OGGETTO: **OSSERVAZIONI E MEMORIA** in merito al PROGETTO PER IL NUOVO CAMPEGGIO DI FIRENZE A ROVEZZANO, Via Generale Dalla Chiesa n° 1a,1b,1c,1d.1e, 3 - **INTERVENTO EDILIZIO DIRETTO CONVENZIONATO - SCHEDA NORMA DI R.U. AT 03.02.**

SI FORMULANO DI SEGUITO LE SEGUENTI: OSSERVAZIONI, COMMENTI E RICHIESTE.

[TAV. 6 Planimetria Generale di progetto scala 1:500](#)

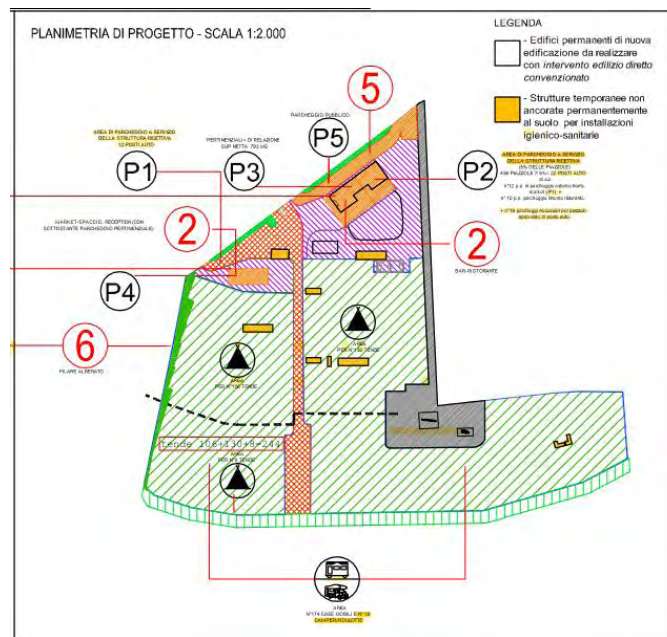
Il progetto prevede:

totale numero delle piazzole 436 di cui:

- 262 piazzole libere = 60% di 436 piazzole
- 175 attrezzate con case mobili/bungalow = **40** % di 436

**P2 AREA DI PARCHEGGIO A SERVIZIO DELLA STRUTTURA RICETTIVA
436 PIAZZOLE X 5%= 22 POSTI AUTO**

Omettendo di citare estesamente (nell'applicare il 5%), l'Art .23 comma 3 DPGR N.18/R 2001 che recita:

3. La struttura ricettiva deve essere dotata di una o più aree di parcheggio, con un numero di posti auto pari a quello delle piazzole.

*Qualora sia consentita la sosta delle auto nell'ambito delle singole piazzole, il numero di posti auto nelle aree di parcheggio può essere corrispondentemente ridotto **fino ad un minimo di capacità pari al cinque per cento delle piazzole.** In tali casi la superficie delle piazzole con parcheggio annesso deve essere incrementata di metri quadrati dieci.*

Non è dato sapere-capire, ad es., quali e quante piazzole dispongano del posto macchina.

Con difficoltà si individuano nella Planimetria di progetto scala 1:2000, solo 18 posti camper.

Appare di tutta evidenza che le dimensioni delle piazzole, la tipologia e la destinazione delle stesse debbano essere ben definite – a priori - e quantificate, nel rispetto della citata norma, oltre che per una corretta esplicazione-accogliibilità del progetto.

Cartina seicentesca (Capitani di P.G. cart.XIII .6.ASF)

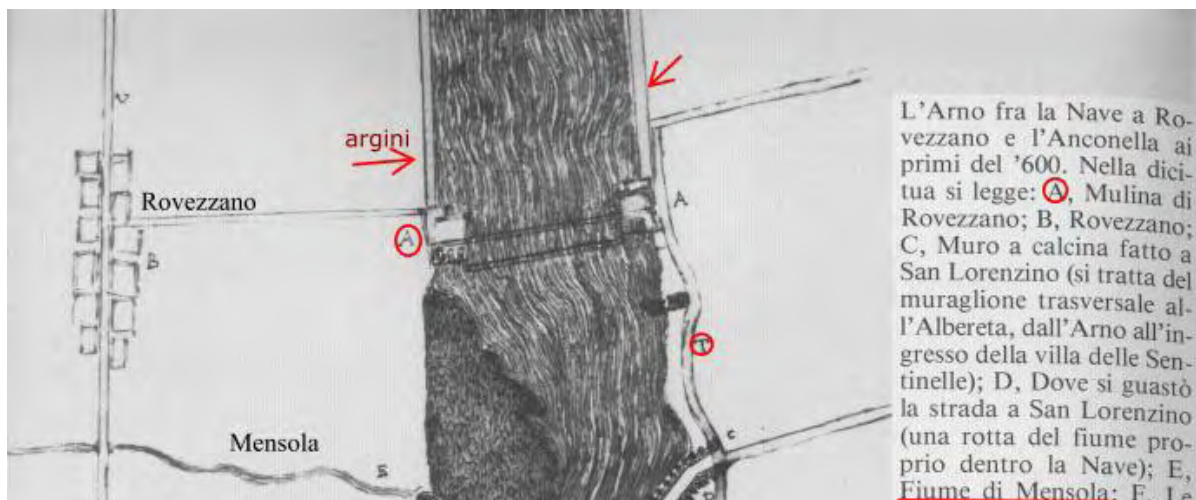
Fino a metà del '700 la cartografia documenta come ampia parte del terreno di cui trattasi costituiva una duna sabbiosa.

Infatti quando il muro non c'era, al posto del campeggio, c'era invece una spiaggia ...

In tutte le immagini e le piante storiche il muro di cinta di protezione idraulica sull'Arno è ben visibile.

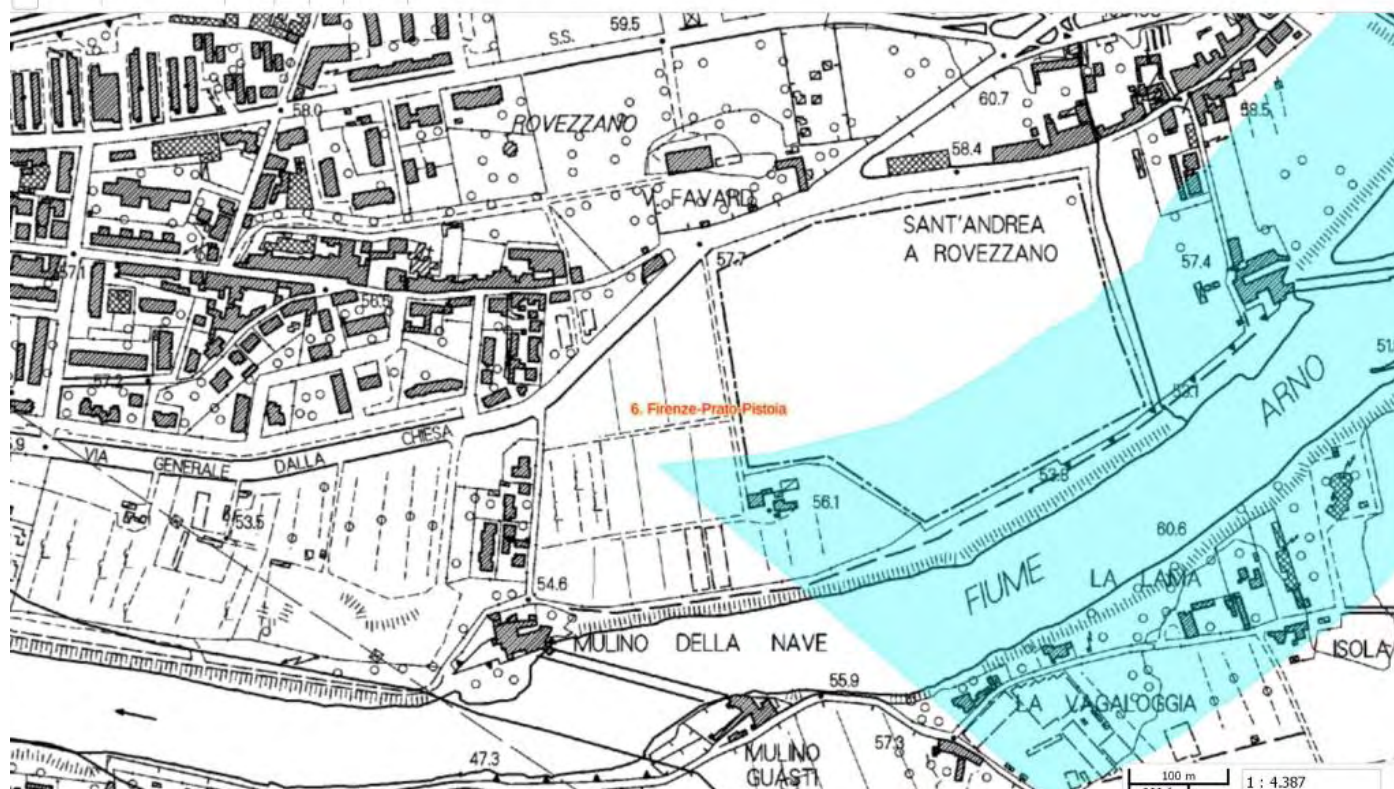
³ Dal PIT -06-Firenze,Prato,Pistoia: '39. nella pianura orientale di Firenze garantire il mantenimento delle residuali zone agricole di Rovezzano e di Pian di Ripoli, ostacolando i processi di urbanizzazione e mantenendo e riqualificando i varchi di collegamento tra le pianure agricole e le colline'.
